SERVICE INFO – FAG 0040

Szerelési utasítás

Módosított ütköző alátét a BPW-tengelyek kerékagyainál

Tengelygyártó: BPW

1. ábra: Tengelynya kisebb (bal) és nagyobb (jobb) vállal

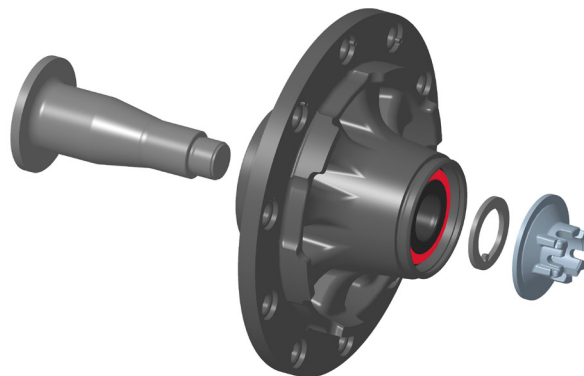
A BPW-tengelyek kerékagyainál a tengelynyák kisebb és nagyobb vállal (1. ábra) lehetnek beszerelve. A nagyobb vállal rendelkező tengelynyákat mindig egy ütköző alátéttel szerelik.

2. ábra: Kerékagy módosított ütköző alátét és tengelynya nagyobb vállal

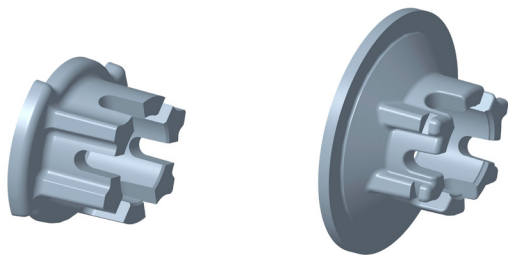
A fent nevezett FAG SmartSet-tel szerelt kerékagyak beszerelésekor a gyári ütköző alátétet már nem szabad beszerelni! Ehelyett a kerékagy csomagolásában található mellékelt ütköző alátétet kell használni (2. ábra).

A kerékcsapágy különböző felépítése miatt az eredeti ütköző alátét vastagsága nem elegendő ahhoz, hogy a tengelynya válla és a kerékcsapágy közötti szükséges távolságot létrehozza. Üzem közben emiatt megsérül a tömítés és a kerékcsapágy idő előtt tönkremegy. A mellékelt szállított ütköző alátét vastagabb kivitelű és így biztosítja megfelelő távolságot.
